Název soutěže	REVITALIZACE AREÁLU BÝVALÉ MAYEROVY TOVÁRNY VE DVOŘE KRÁLOVÉ NAD LABEM
Druh soutěže	otevřená architektonická soutěže o návrh dle § 145 zákona č. 134/2016 Sb., o zadávání veřejných zakázek, ve znění pozdějších předpisů (dále jen „zákon“)

VYSVĚTLENÍ SOUTĚŽNÍCH PODMÍNEK

Vysvětlení soutěžních podmínek č. 1. ze dne 30. 04. 2021

Vysvětlení soutěžních podmínek č. 2. ze dne 26. 05. 2021

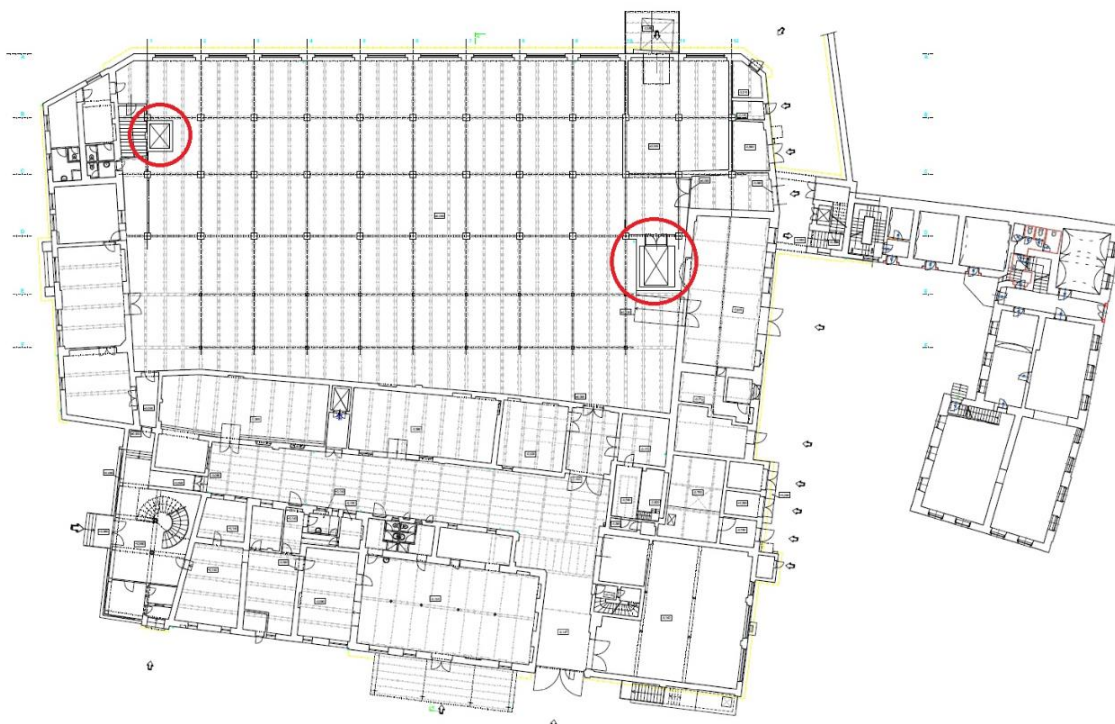
V jakém stavu jsou výtahy v hlavní budově továrny? Jsou stále funkční? Počítá se s jejich využitím i v budoucnu? (červeně zakroužkované v příloze) – viz níže:

Nákladní výtah v hlavní budově je funkční a je pod pravidelnou kontrolou odborné revize. Ostatní výtahy, zejména ten ve schodišťové věži blíže k objektu městské knihovny čp. 512, nejsou funkční.

Je na vůli účastníka soutěže, jak zajistí obslužnost pater v navržených objektech. Je však nezbytné, aby objekty byly řešeny bezbariérově. Dále pak je nutné splnění podmínky, která je uvedena v podkladu P01 – Stavební program: „Návrh propojí areál funkčně s objektem stávající městské knihovny Slavoj, která se nachází v budově čp. 512. Propojení bude mít mimo jiné za důsledek odstranění bariér v budově knihovny, která nemá bezbariérový přístup do svých prostor. Zadavatel se i tímto zabýval a jako možnost předkládá varianty uvedené v podkladu P11 - Návrh propojení areálu čp. 101 s čp. 512. Uchazeč může vzít tyto návrhy v potaz a využít je dle svého uvážení. Návrh vlastního řešení městské knihovny Slavoj není předmětem soutěže.“
